**Progetto di manutenzione straordinaria per adeguamento tecnologico della Centrale Termoelettrica ex Elettra Produzione di Piombino (LI) [ID\_VIP: 3912]**

**Risposte alle richieste di Integrazioni**

**25 maggio 2018**

**Figura 3.2a Localizzazione della Centrale rispetto alle aree a pericolosità geomorfologica del PAI Bacini Regionali Toscani**

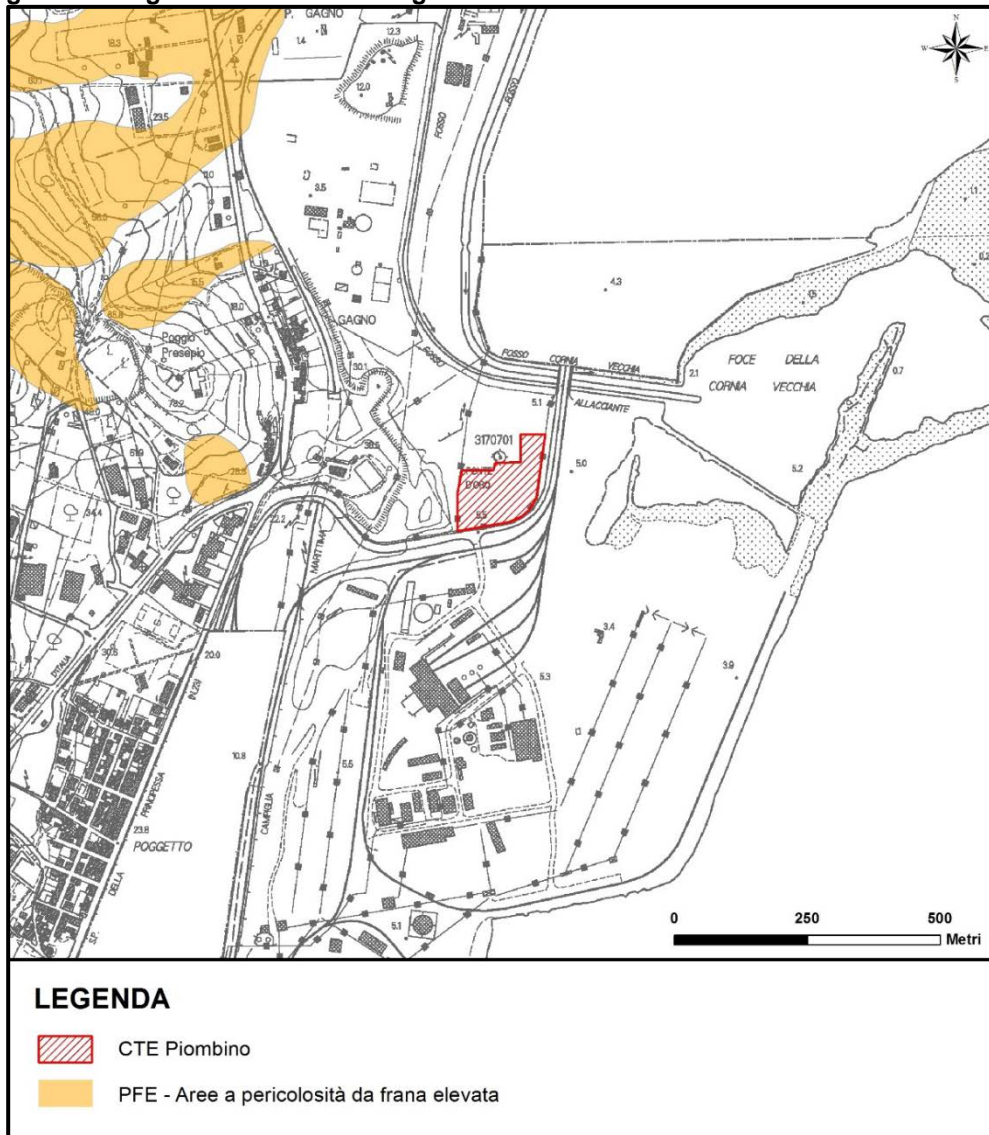
In particolare, stando alla documentazione inoltrata (cfr. *Studio preliminare Ambientale*, pagg. 16 e segg.), l'intervento di progetto ricade in area P1 (*Aree a pericolosità da alluvione bassa*). In tali aree la realizzazione degli interventi deve comunque garantire il rispetto delle condizioni di mitigazione e gestione del rischio idraulico definite dalla Regione Toscana. In tal caso non è dovuto il parere di questa Autorità.

Con riferimento a quanto indicato nell'osservazione in esame, in aggiunta all'analisi del PAI effettuata nello Studio Preliminare Ambientale, nell'ambito della predisposizione del presente documento sono stati intrapresi contatti con l'Autorità di Bacino Distrettuale dell'Appennino Settentrionale ed è stato reperito lo shapefile menzionato nell'osservazione in analisi relativo alla "pericolosità geomorfologica del PAI Bacini Regionali Toscani".

Di seguito si rappresenta la localizzazione della Centrale di Piombino rispetto alle aree oggetto dello shapefile da cui si evince l'assenza di interferenze: l'area pericolosa più prossima (a pericolosità elevata) si situa a circa 400 m in direzione Ovest dal confine della CTE.
